(第1面)
開発構想届(変更)

宝塚市山本中 1 丁目・宅地分譲計画

変更箇所説明書

山本中1丁目宅地造成工事

土地利用計画平面図

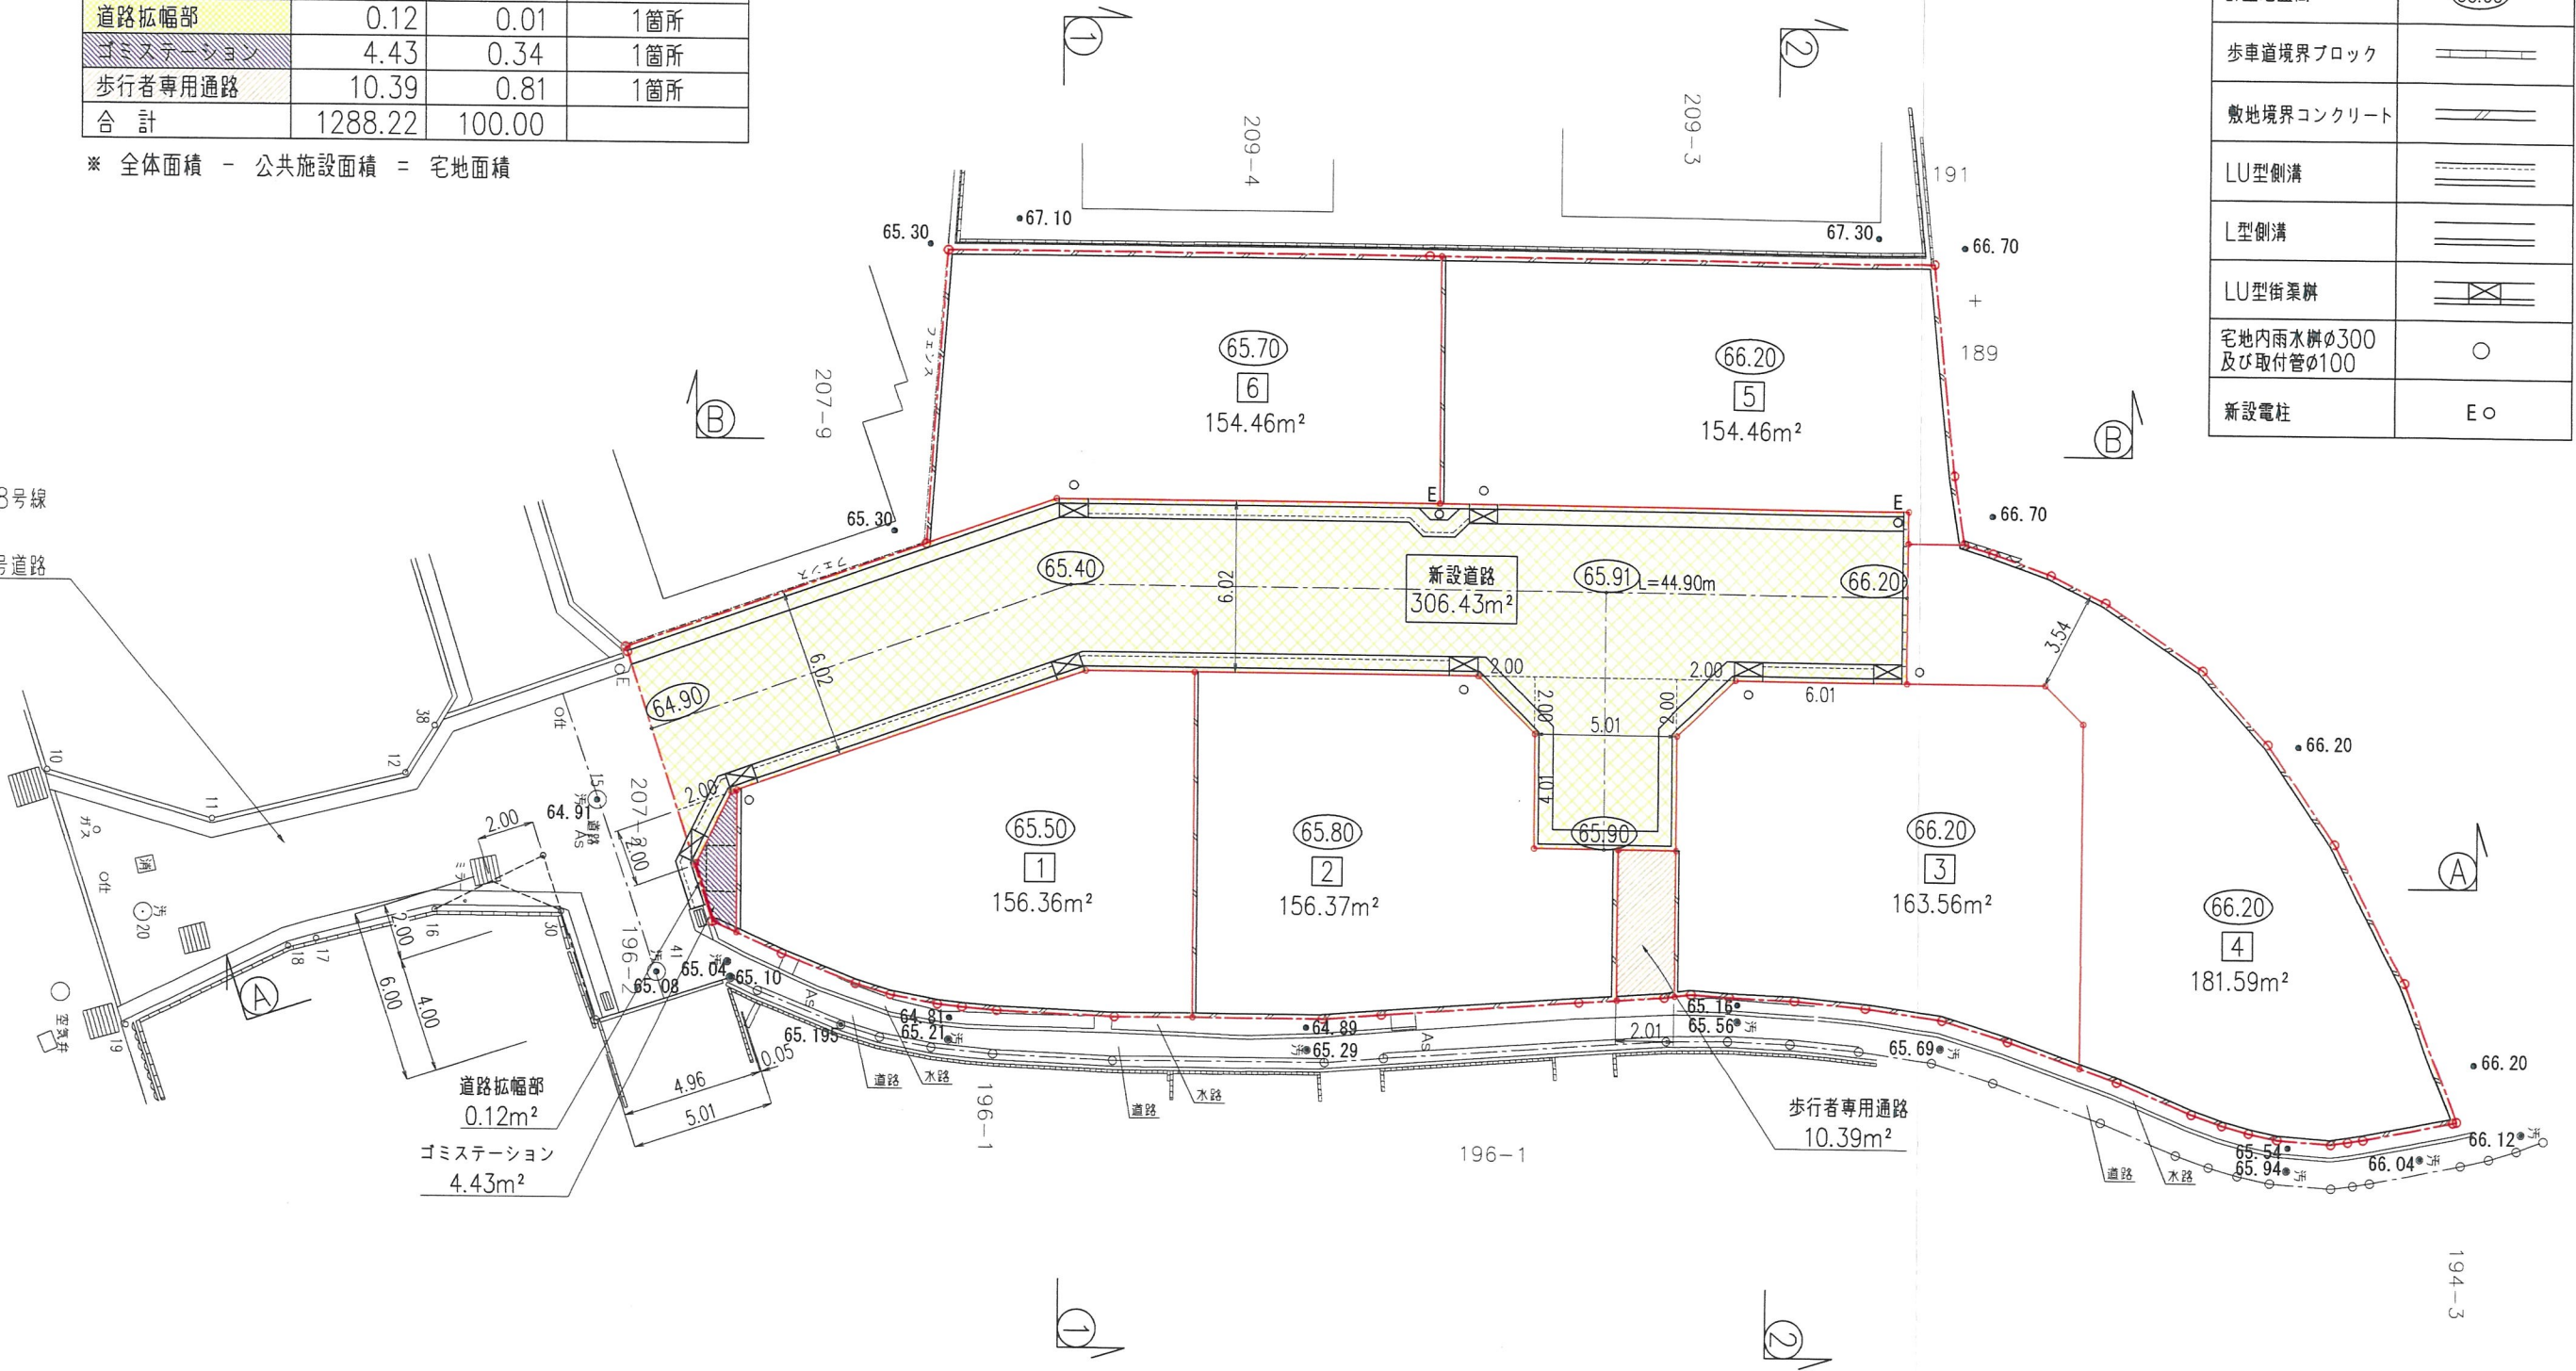
番号	項目	変更箇所
1	開発区域	変更なし（位置、面積）
2	開発構想の目的	変更なし（戸建住宅分譲・6 区画）
3	道路の種別	位置指定道路から宝塚市道へ変更（道路形状の変更）
4	歩行者専用道路	避難通路として、歩行者専用道路を追加
5	宅地の形状	上記に伴い、宅地形状の変更
